II/112 Jemniště - Domašín Z2019-024342

Úprava povrchu sil. II/112 (úsek 9,480 - 17,160 a úsek 17,320 - 17,788)

Změnový list

Změna 1. - sanace krajů komunikace - km 9,480 až km 11,3700

SANACE VOZOVKY

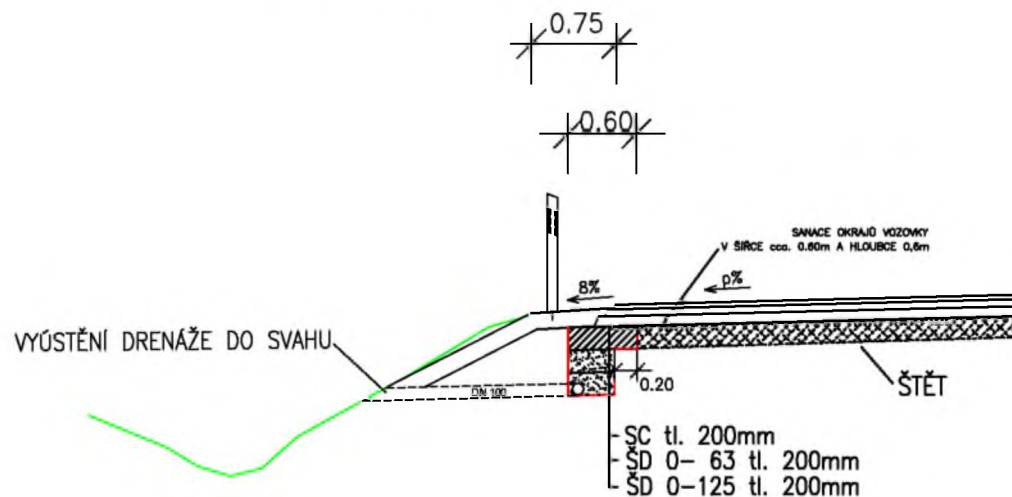
KDE IC 10602044 ASPHALTOVA VRSTVA ACP 22.

JOU MATA K)u DOŠLO K SEGREDACI

LEVÁ STRANA VOZOVKY
